2424 *Resolución de 12 de enero de 2023, de la Dirección General de Calidad y Evaluación Ambiental, por la que se formula declaración de impacto ambiental del proyecto «Planta fotovoltaica Foque Solar de 134,75 MWp/103,65 MWn y sus infraestructuras de evacuación, en la provincia de Madrid».*

"PLANTA FOTOVOLTAICA FOQUE SOLAR DE 134,75 MWP / 103,65 MWn Y SUS INFRAESTRUCTURAS DE EVACUACIÓN, EN LA PROVINCIA DE MADRID"

Figura 1: Proyección de la planta fotovoltaica FOQUE SOLAR sobre el Corredor Ecológico Oriental. Fuente: Dirección General de Biodiversidad y Recursos Naturales de la Comunidad de Madrid.

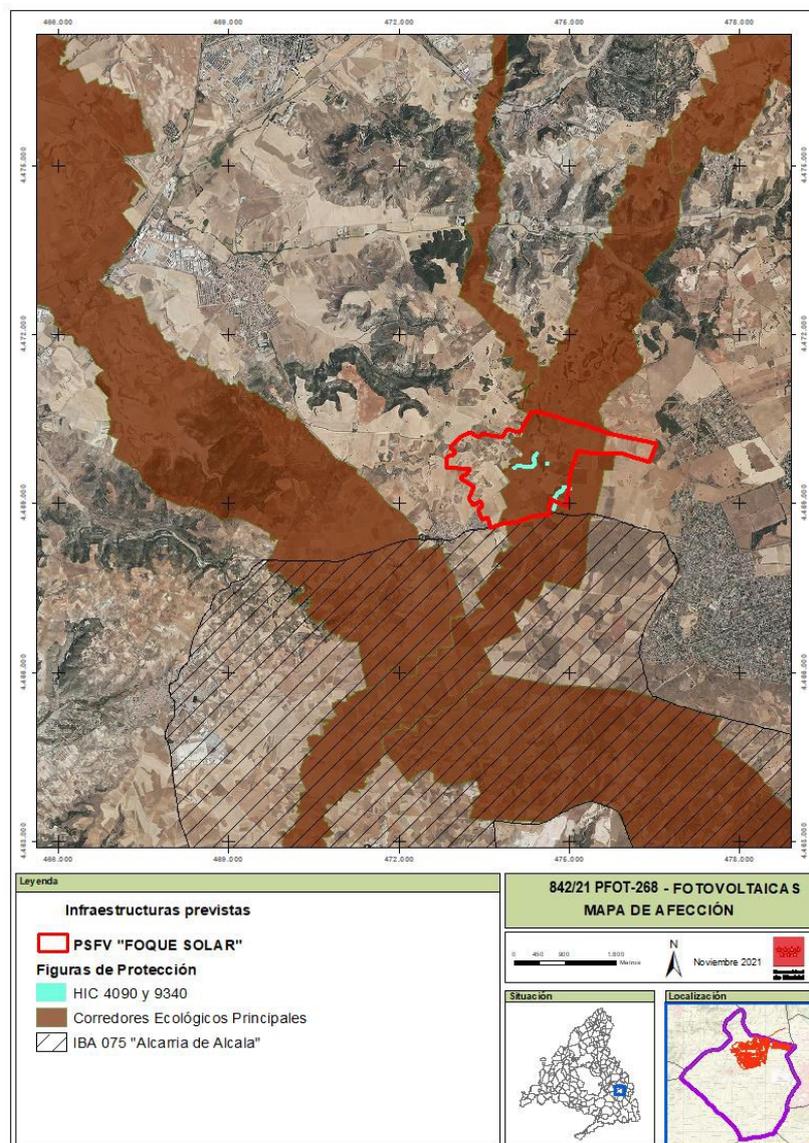
La Dirección General de Biodiversidad y Recursos Naturales de la Comunidad de Madrid informa que al menos 220 ha (de las 323,62 ha de superficie total proyectada) se

encuentran incluidas en el Corredor Ecológico Oriental, uno de los de mayor relevancia para la avifauna esteparia de la Comunidad de Madrid, perteneciente a la Red de Corredores Ecológicos de la Comunidad de Madrid. Las obras y la presencia de vallado podrían afectar a la conexión de áreas de interés para especies esteparias y el tránsito de ciertos mamíferos, considerando un impacto de alta intensidad sobre la fauna. Además, la presencia de la planta fotovoltaica colindante al sur con la IBA 075 «Alcarria de Alcalá», supone un impacto negativo significativo que causaría un repliegue de las especies esteparias y una retracción del límite norte de la IBA con la consiguiente disminución de terreno útil para la pervivencia de la especie. Finalmente, informa que el proyecto se localiza en una zona sensible para la conservación de las aves esteparias según se define en la «Guía metodológica para la valoración de repercusiones de las instalaciones solares sobre especies de avifauna esteparia».

Figura 2: Situación de los parques fotovoltaicos previstos en la zona. Fuente: EsIA

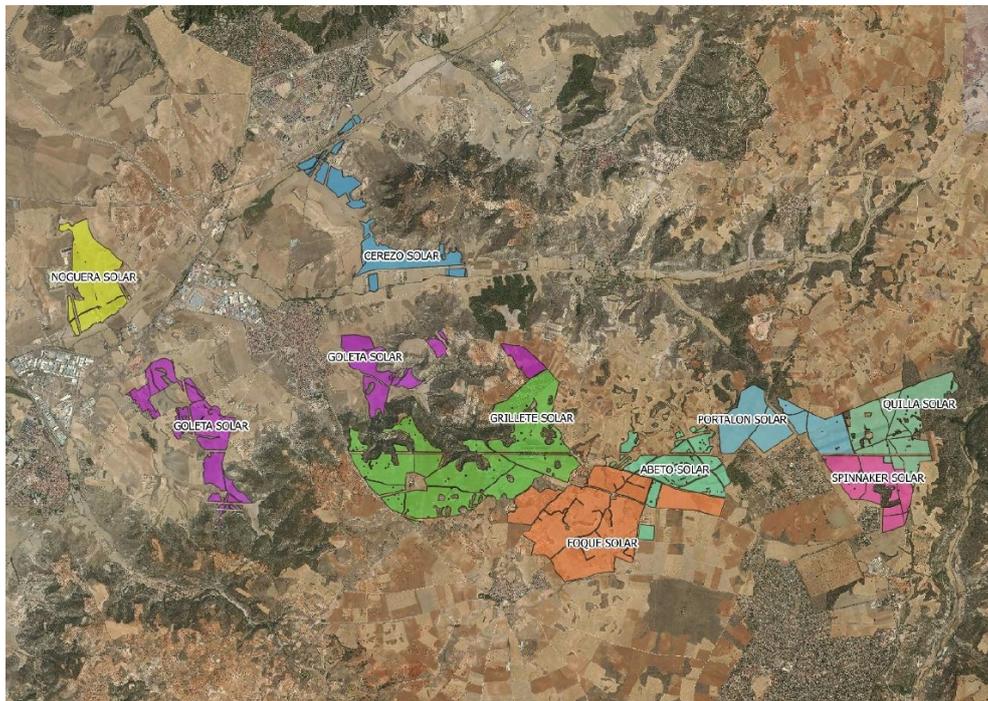
Se han proyectado otras ocho plantas fotovoltaicas en el ámbito de actuación del proyecto a evaluar. En el análisis de sinergias del EsIA elaborado por el promotor se considera que se produce un impacto severo por la pérdida y fragmentación del hábitat pseudo-estepario del que dependen especies tales como la avutarda común (*Otis tarda*), el sisón (*Tetrax tetrax*), el aguilucho cenizo (*Circus pygargus*), la ganga ibérica (*Pterochles alchata*) y la ganga ortega (*Pterochles orientalis*). Siguiendo el principio de cautela y con el objetivo de evitar una pérdida neta de biodiversidad, el promotor identifica un potencial incremento del impacto global ya que se desconocen las afecciones exactas que el conjunto de plantas fotovoltaicas tendrá sobre los HIC y la fauna, identificando el impacto como severo.

La Dirección General de Biodiversidad y Recursos Naturales de la Comunidad de Madrid, en su alegación, informa de forma conjunta «Foque Solar» (objeto de esta evaluación) y las plantas fotovoltaicas colindantes: «Grillete Solar» y «Abeto Solar» y determina que se produce una ocupación y fragmentación de hábitats propios de especies esteparias considerando además que la sucesión de vallados de las plantas fotovoltaicas supone un obstáculo difícilmente franqueable para las poblaciones de zorro

De esta forma, este organismo entiende que se generará un efecto sinérgico negativo de las infraestructuras propuestas, suponiendo una superficie continua de infraestructuras fotovoltaicas de 870,88 ha que provocará un efecto barrera para las especies protegidas del sureste madrileño. Por lo que considera necesario el planteamiento de una alternativa conjunta para las tres plantas fotovoltaicas (Foque Solar, Grillete Solar y Abeto Solar) que tenga en cuenta la minimización del efecto barrera mediante una ubicación que preserve íntegramente los Corredores Ecológicos e IBAS existentes, de forma que pueda asegurarse la preservación de las especies protegidas en este ámbito y su interconexión con los espacios protegidos circundantes. Considerando adecuado, para ello, una reducción drástica o la eliminación total de la planta fotovoltaica Foque Solar.

Figura 3: Solución integral planteada por el promotor. Fuente: Adenda al proyecto.

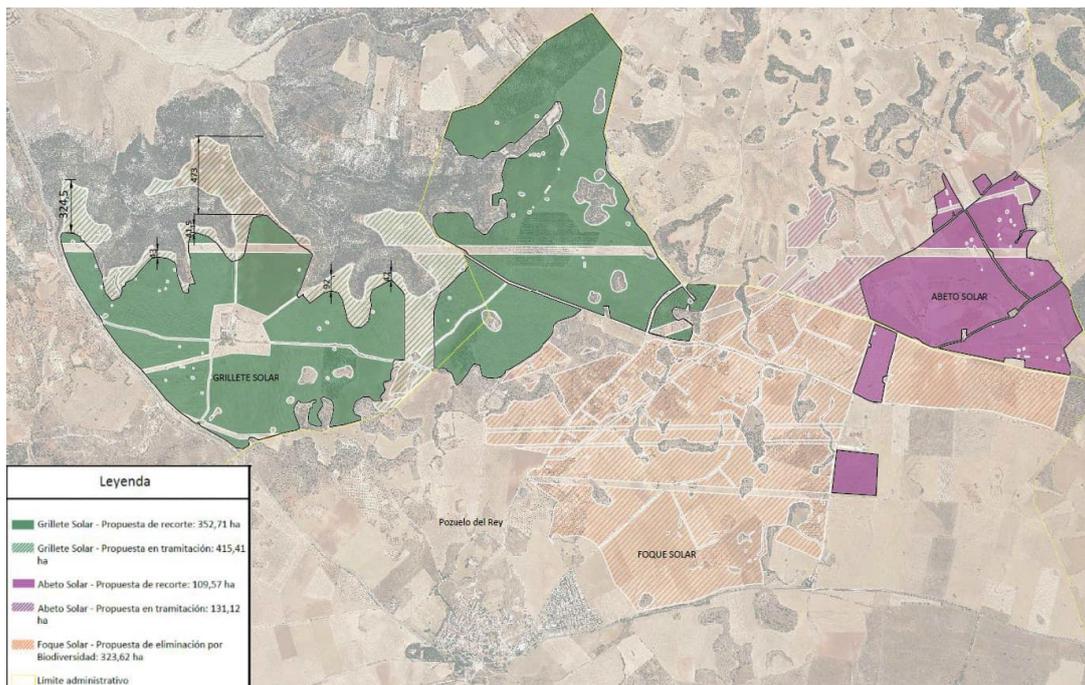
Como contestación a esta solicitud, el promotor, remite una adenda al EsIA (recibida el 2 de noviembre de 2022), en la que propone una solución integral para las plantas del nudo «San Fernando» con el objetivo de disminuir significativamente sus efectos sinérgicos y acumulativos en la cual asume la posible eliminación total de la planta solar fotovoltaica «Foque Solar» así como de parte de las plantas fotovoltaicas «Grillete Solar» y «Abeto Solar», con el objetivo de reducir la afección a especies de fauna catalogada, principalmente avifauna esteparia y reducir la afección a la conectividad global, a los Corredores Ecológicos y a la IBA 075 «Alcarria de Alcalá», tal y como se muestra en la siguiente figura:

Del análisis derivado de la documentación presentada en el EsIA y en la posterior adenda, así como de lo informado por los órganos con competencia en biodiversidad de la región, este órgano ambiental considera que se podrían producir impactos ambientales significativos principalmente sobre la fauna y la conectividad de sus hábitats al afectarse al Corredor Ecológico Oriental de la Comunidad de Madrid, y en menor medida se podrían producir impactos sobre los Hábitats de Interés Comunitario 4090 y 9340, considerándose inadecuadas las ubicaciones elegidas para la planta solar fotovoltaica «Foque Solar» y sus infraestructuras de evacuación asociadas.

Por todo lo anteriormente expuesto, teniendo en cuenta la documentación presentada por el promotor y que el principio de precaución debe regir en los procedimientos de evaluación de impacto ambiental conforme a lo establecido en el artículo 2 de la Ley 21/2013, de 9 de diciembre, de evaluación ambiental, este órgano ambiental concluye que no se pueden descartar afecciones a especies protegidas, que el proyecto causará previsiblemente efectos negativos significativos sobre el medio ambiente y que las medidas previstas en el estudio de impacto ambiental no serían una garantía suficiente de su adecuada prevención, corrección o compensación.
